| 島根原子力発電所第2号機 審査資料 | |
| 資料番号 | NS2-添 3-001-05(比) |

先行審査プラントの記載との比較表

(VI-3-1-5 重大事故等クラス2機器及び重大事故等クラス
2 支持構造物の強度計算の基本方針)

図 2-1 評価区分の整理フロー

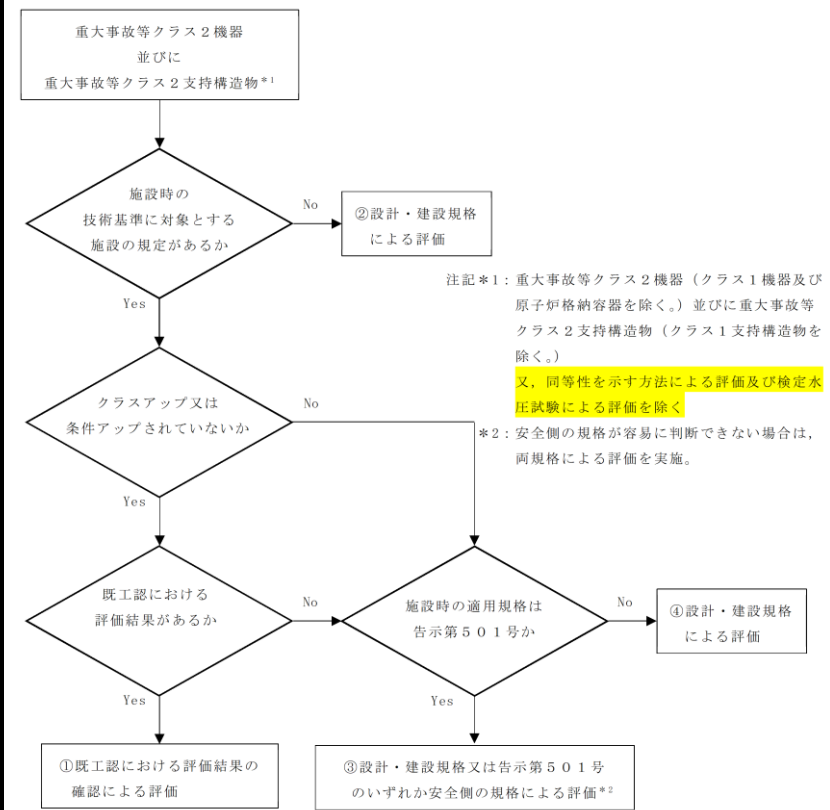
・設備の相違
【柏崎 7】
島根 2 号機では検定水圧試験を用いた評価を実施している設備がある

・設備の相違
【東海第二, 柏崎 7】
島根 2 号機では「既の実施された評価結果」の確認を行う機器はない

図2-2 重大事故等クラス2機器の技術基準規則適合性確認フロ

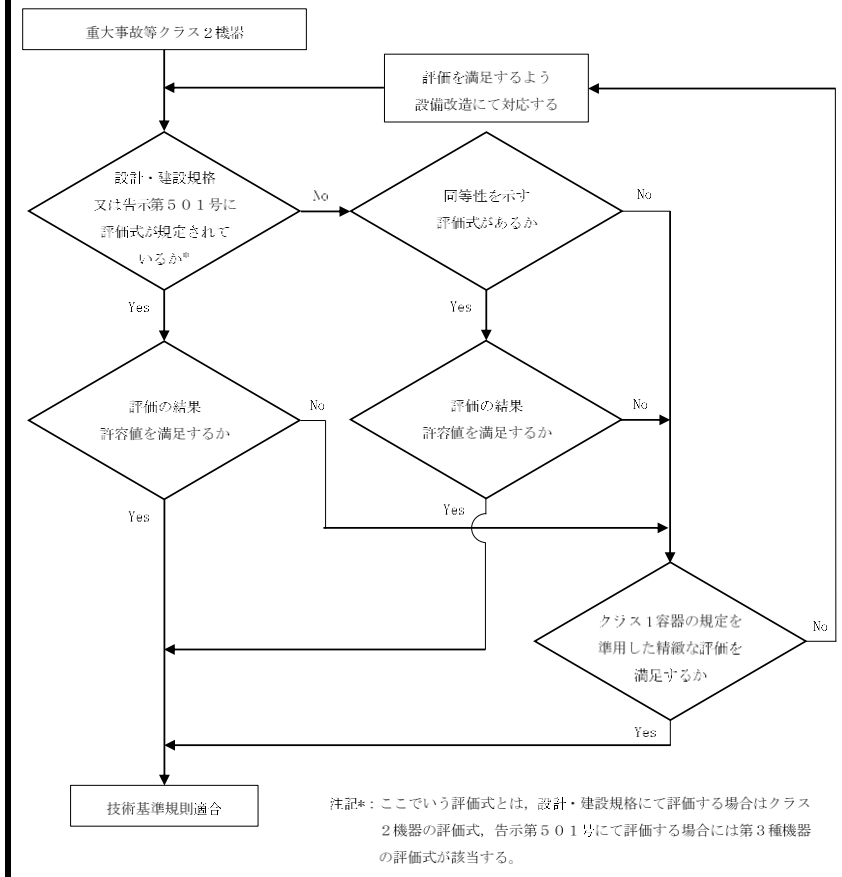
・適用規格の相違
【東海第二】
③の相違
